Antrag zur Aufnahme von Änderungen der Anlagen 9 und 11 des AVV: Nr. 10

Titel:	Änderungsantrag Anschrift - Tauschbarkeit V-BKS				
Änderungsantrag von EVU / Halter / andere Gremien:	Vertreter ERFA				
Änderungsantrag für:	☐ Anlage 9				
Einreicher:	Dr. Axel Marquardt,				
Ort, Datum:	Mainz, 02.02.2015				
Kurzbeschreibung:	Gemäss UIC-Baurichtlinie V-BKS(K), 8. Ausgabe, und UIC-Anwendungsrichtlinie V-BKS(LL), 8. Ausgabe, jeweils in Kap. 1.3, ist an den Fahrzeugen die Sohlensorte anzuschreiben, die für dieses Fahrzeug zugelassen ist. Sind mehrere Sohlensorten zugelassen, sind beide anzuschreiben.  Beispiel:  (K)  (310  (316)  (316)

#### 4.4 Zeichen für Wagen mit Verbundstoffbremsklotzsohlen

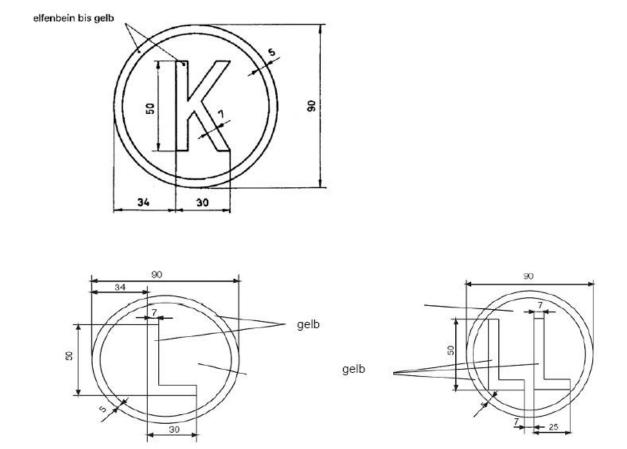
### Wir beantragen die Anpassung in Anlage 11:

Bezeichnung(en) (z.B.C810, J816M): Unmittelbar unter oder neben dem Zeichen für Sohlentyp K. Deklaration mehrerer Sohlensorten möglich.
